電源開発株式会社
大間原子力発電所

敷地周辺の火山と火山災害に対する
対応策について

平成 18 年 11 月
原子力発電安全審査課

図-1 敷地周辺の第四紀火山位置図

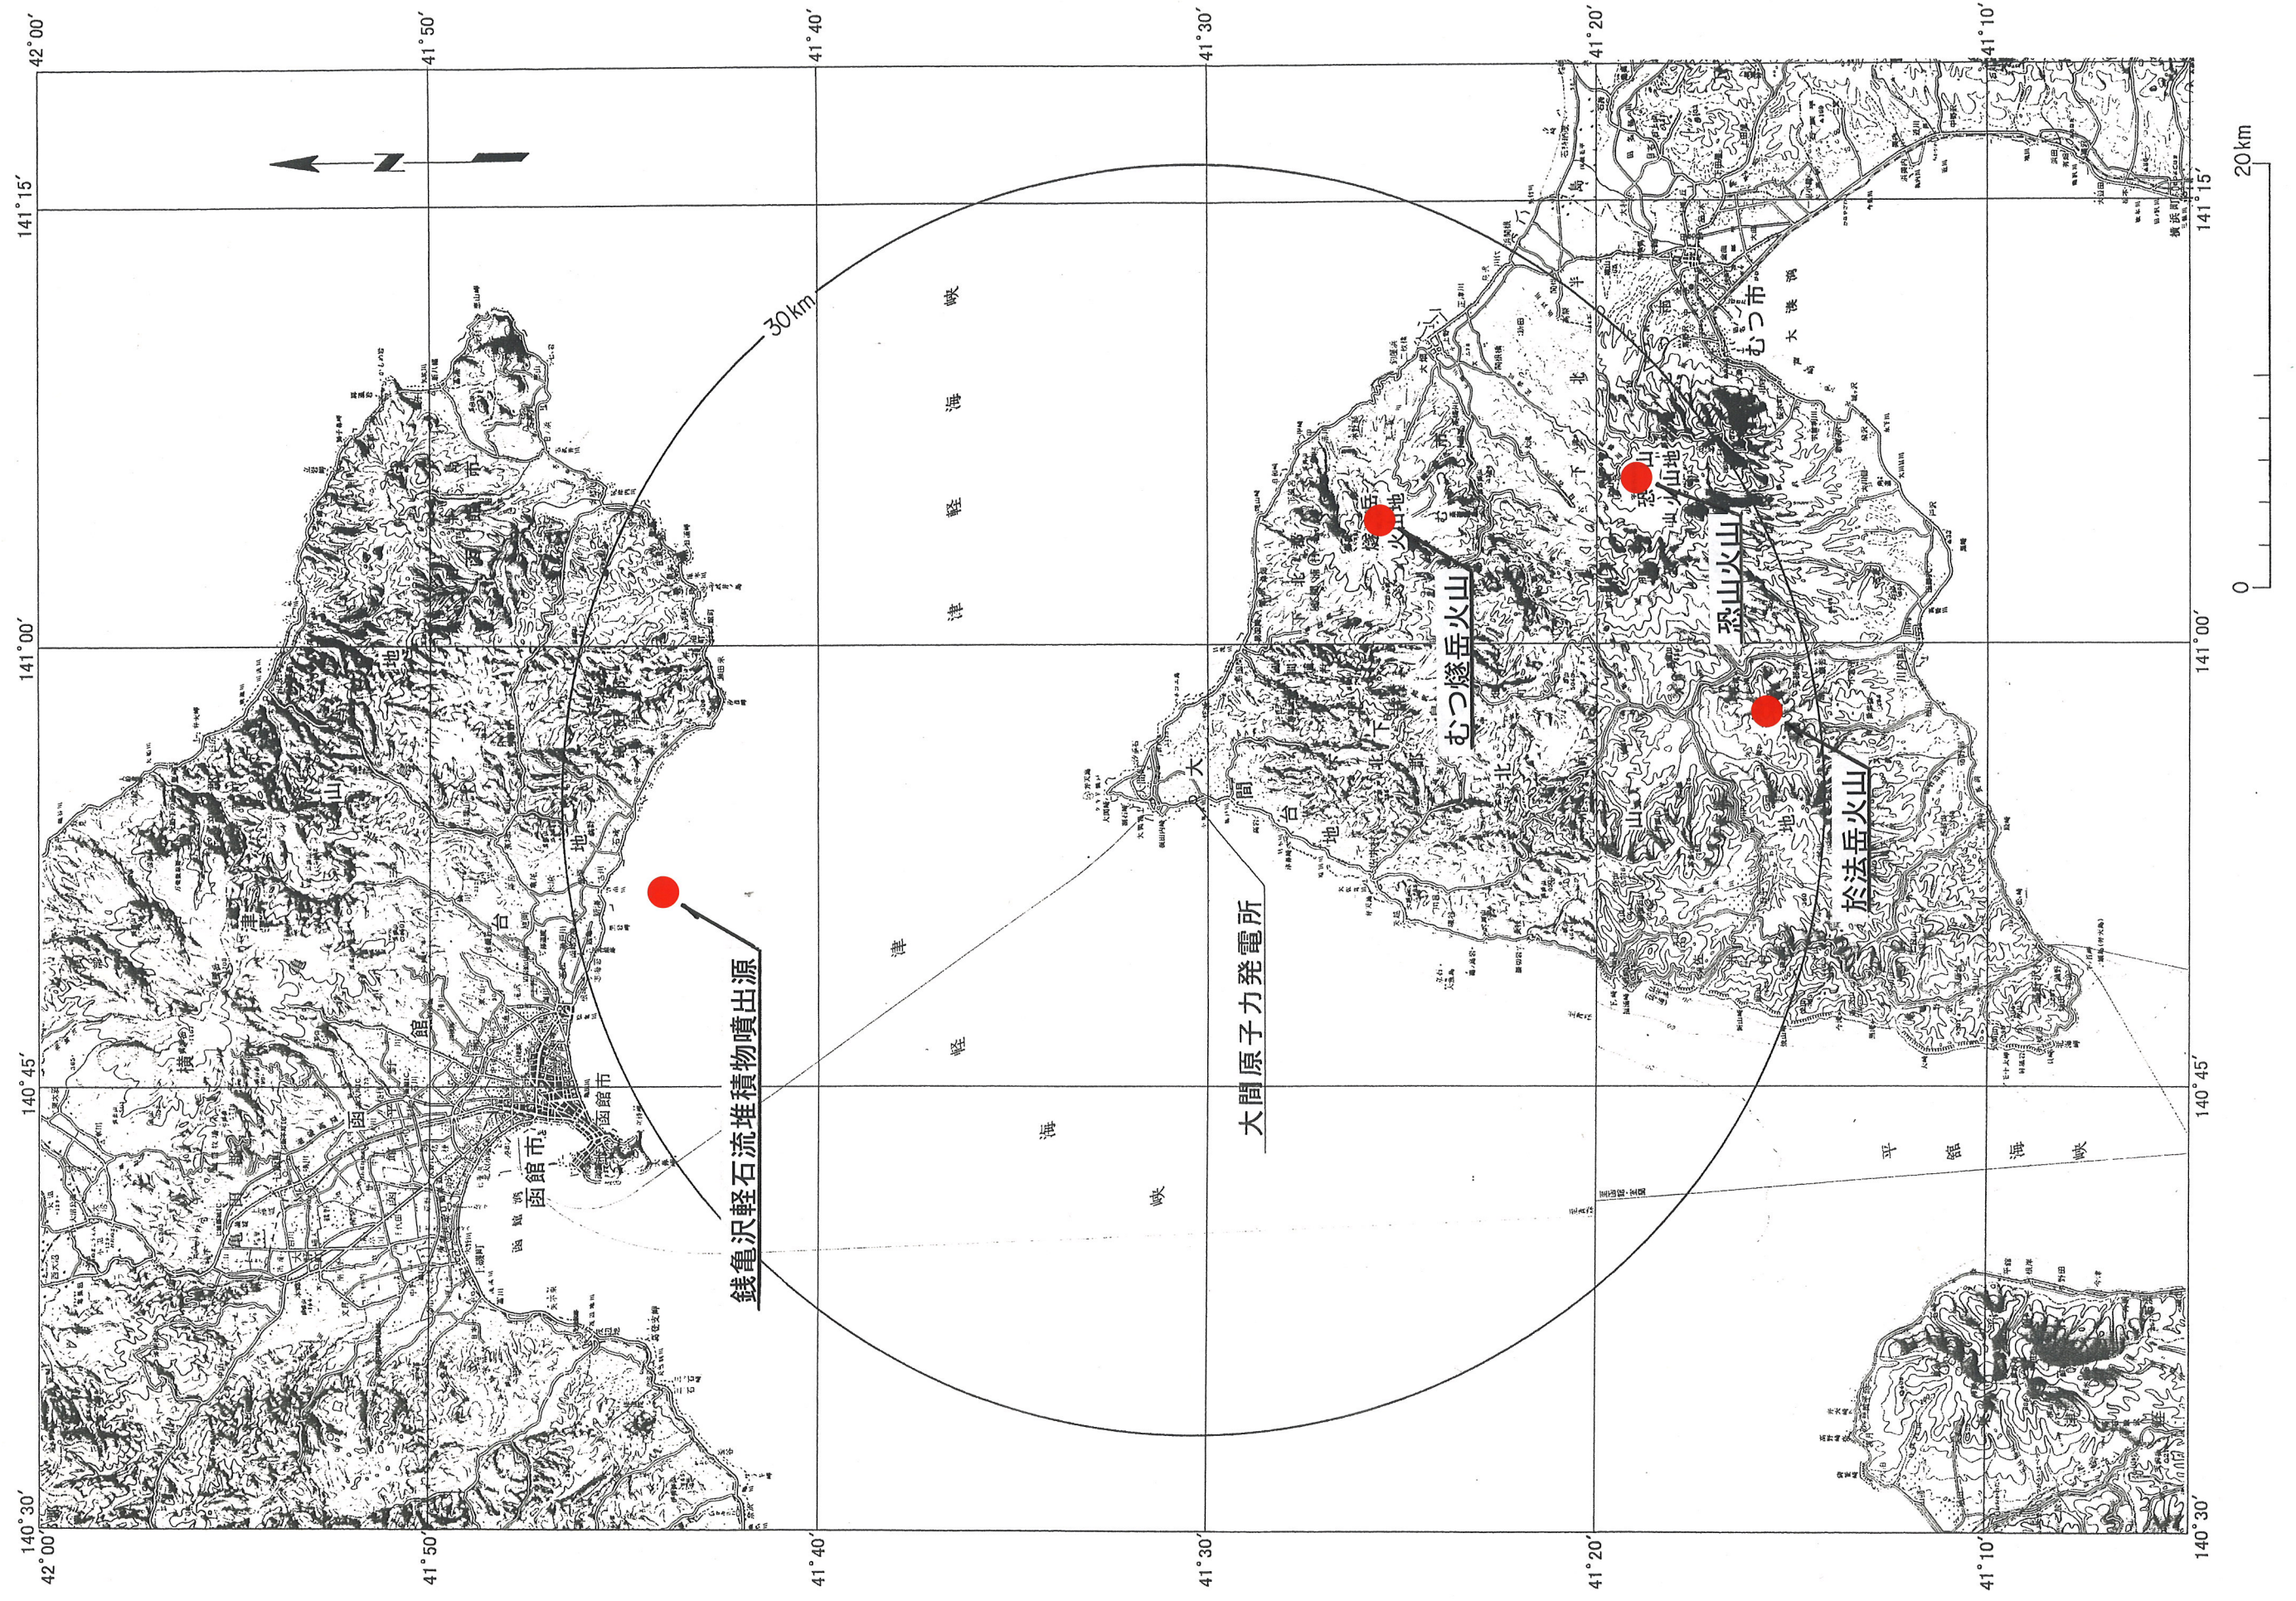
大間原子力発電所敷地周辺に位置する，第四紀に活動した火山としては，むつ燧岳火山，恐山火山，於法岳火山及び銭亀沢軽石流堆積物噴出源があるとしている。図-1 にこれらの位置を示す。

図-2 敷地周辺陸域の地質図

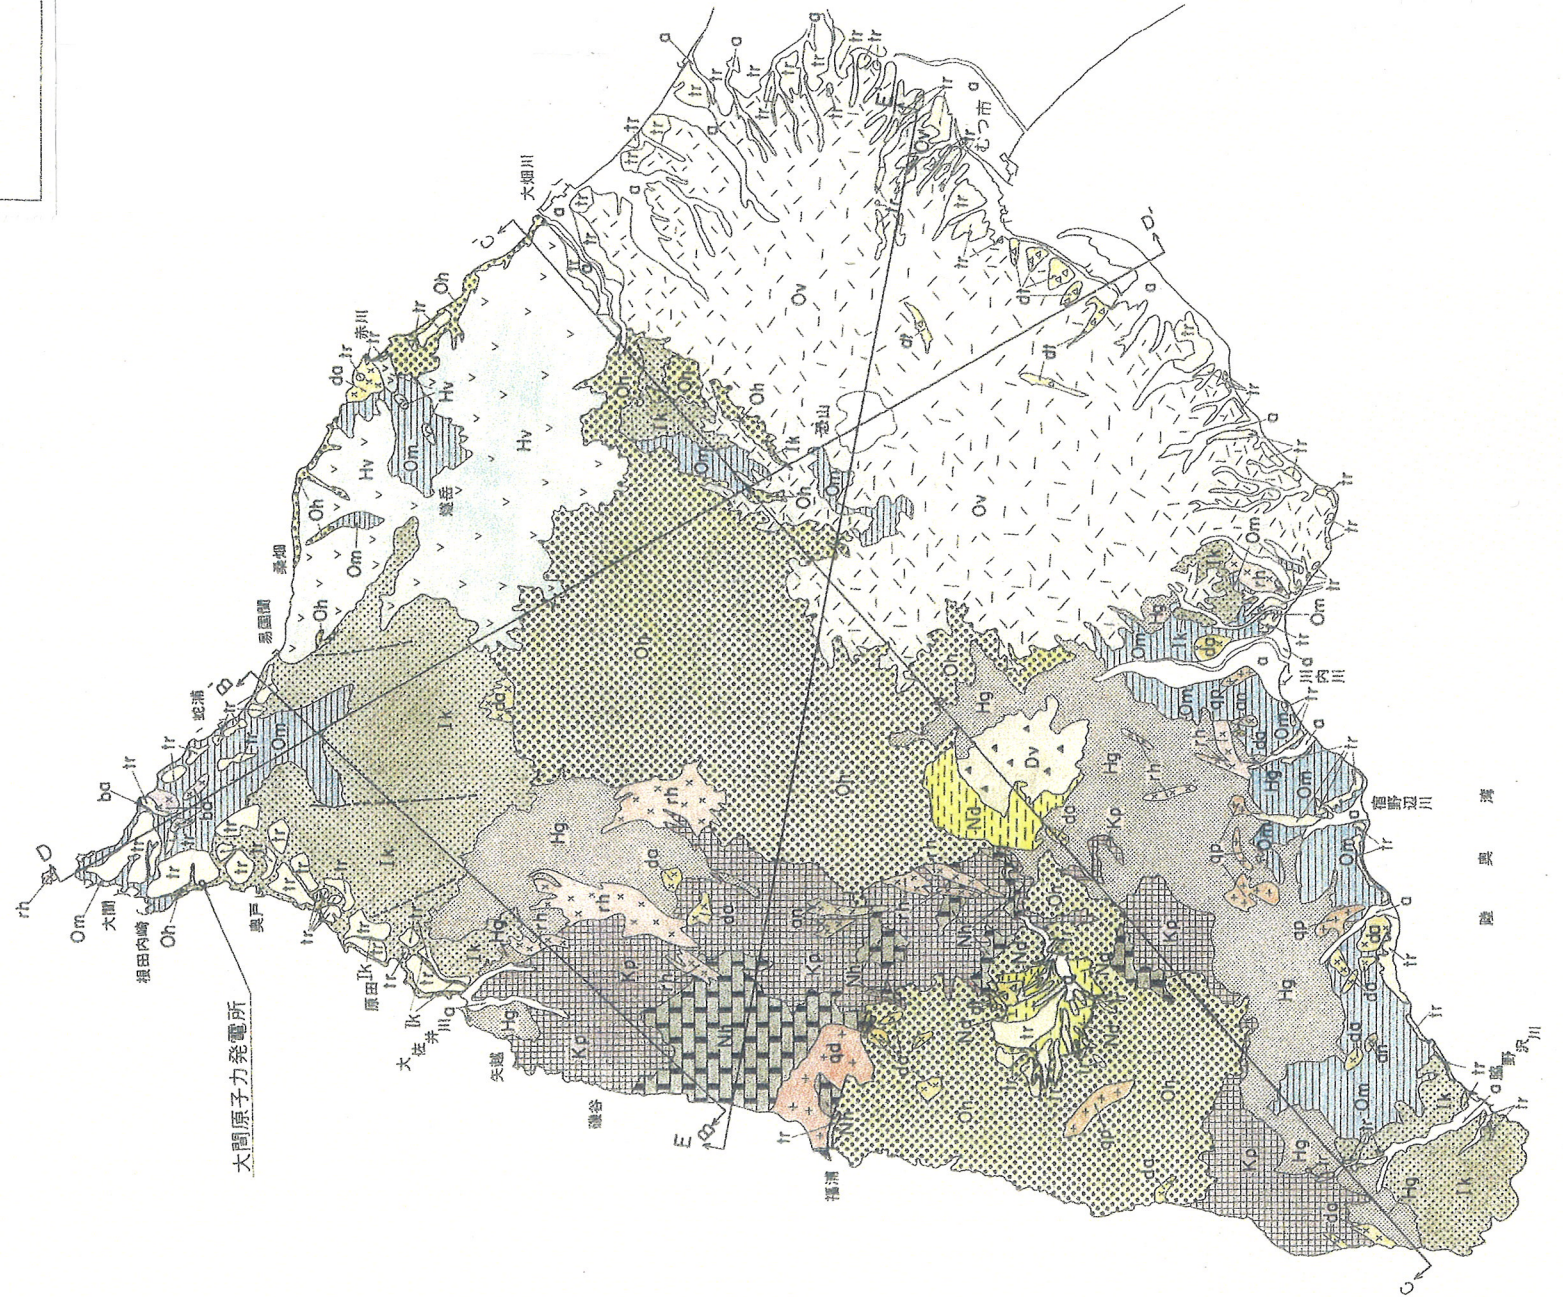
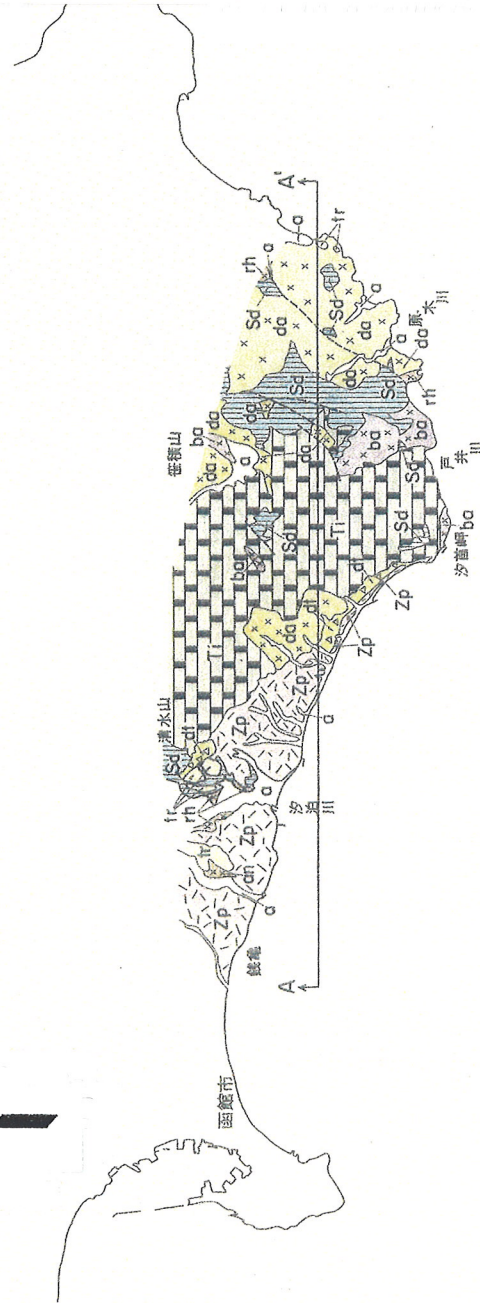
むつ燧岳火山起源とされる溶岩，火砕流堆積物，岩屑流堆積物，土石流堆積物及び火山泥流堆積物の分布は大畑川の北方から易国間川の東方に至る範囲であり，敷地には達していないとしている（図-2）。

恐山火山起源とされる溶岩、火砕流堆積物、岩屑流堆積物、土石流堆積物及び火山泥流堆積物の分布は、大畑川の南方からむつ低地の西方を経て川内川の東方に至る範囲であり、敷地には達していないとしている(図-2)。

於法岳火山は、敷地の南方向約 28 k mに位置する小規模な火山であるとしている。(図-2)

銭亀沢軽石流堆積物は、亀田半島南部の函館市銭亀付近から汐首岬付近にかけての函館台地に広く分布しているが、津軽海峡を挟んだ下北半島西部には分布していないとしている。(図-2)

図-3 中央制御室換気空調系系統概要図

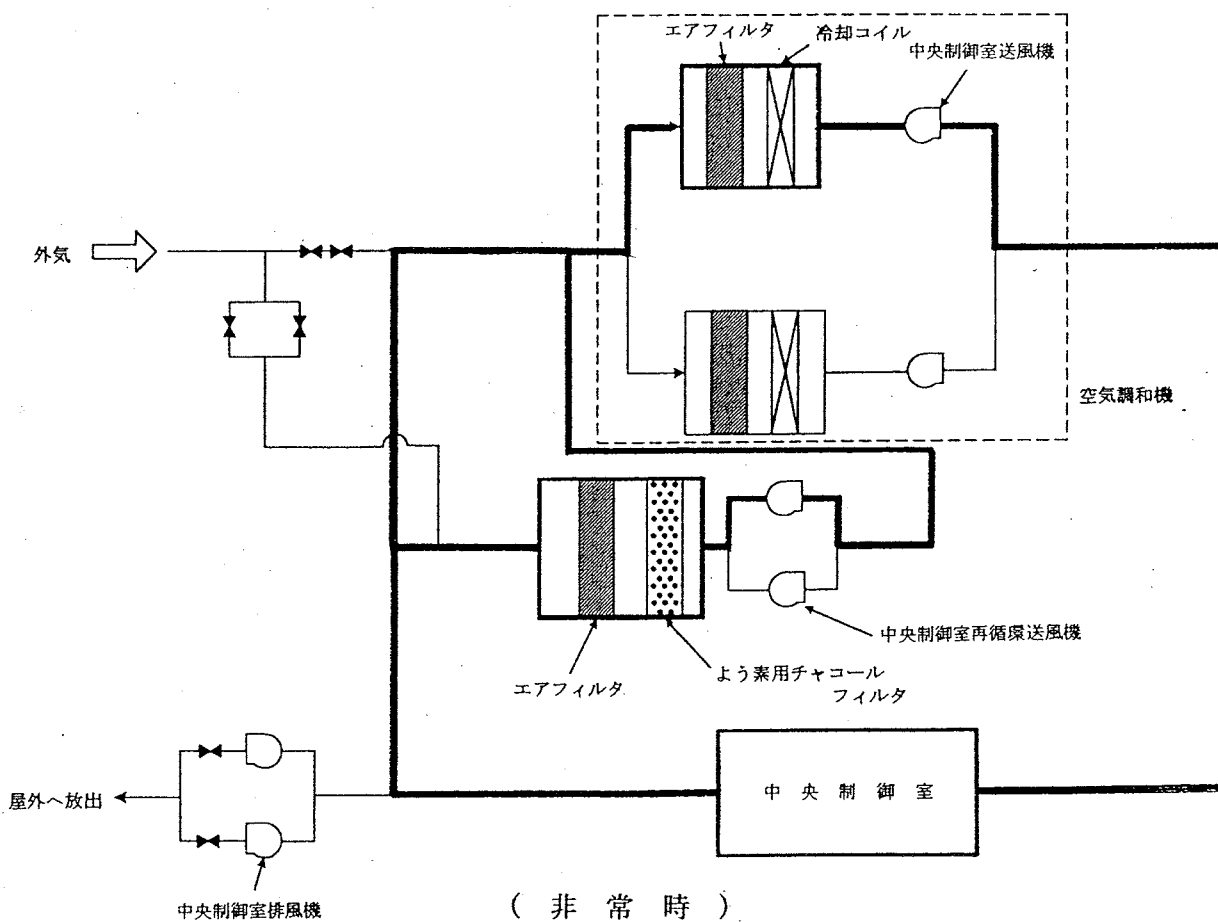
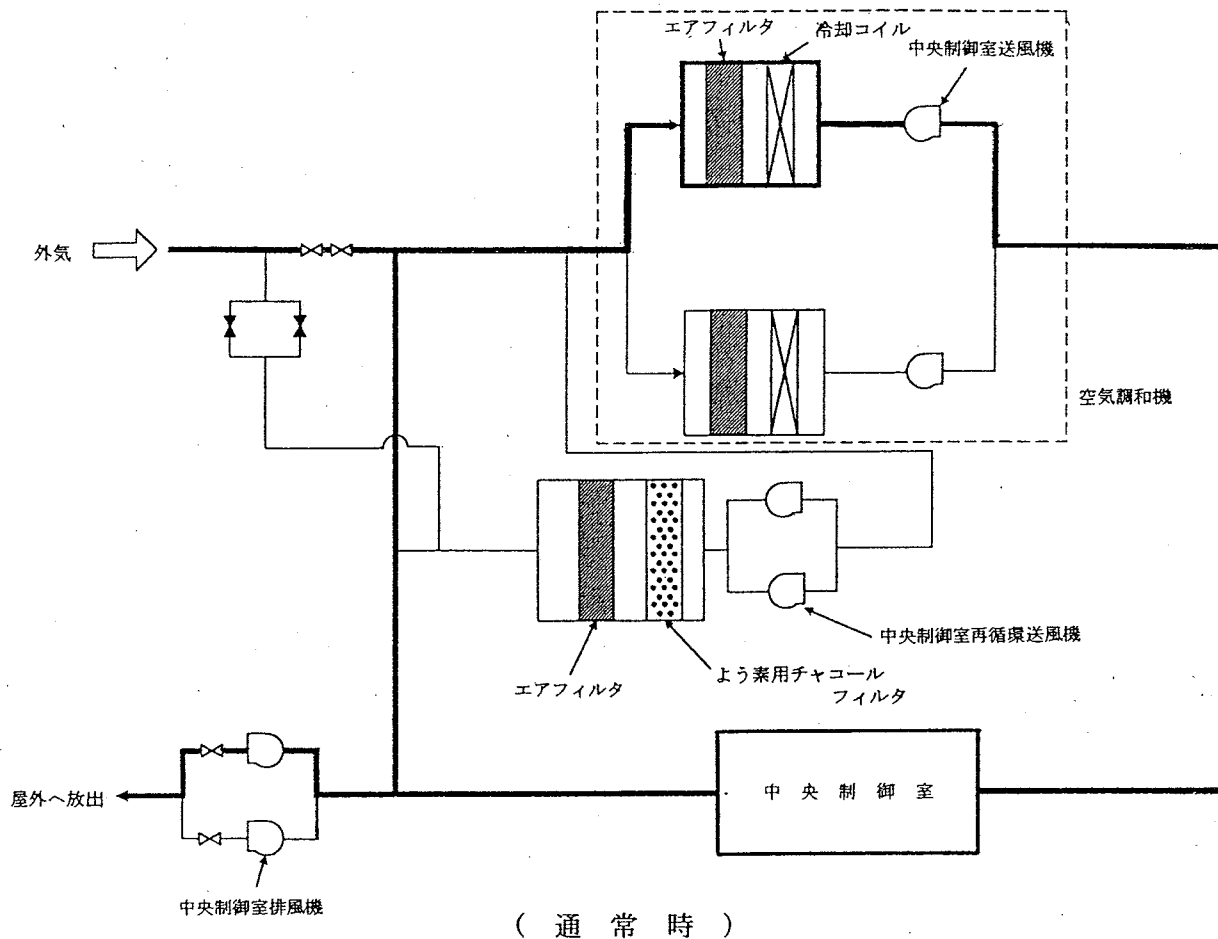
更に、大間原子力発電所の計算機を設置する中央制御室等の部屋は、換気空調設備によって、外気を遮断して内部循環運転で対応する運転モードを有するとしている。図-3に通常時と非常時の中央制御室換気空調系の系統概要を示す。

従って、今後、降下火砕物及び浮遊火砕物が大間原子力発電所の敷地に降下したとしても、大間原子力発電所に及ぼす影響は小さく、発電所の安全性を確保するため、運転操作等により対応可能と考えているとしている。
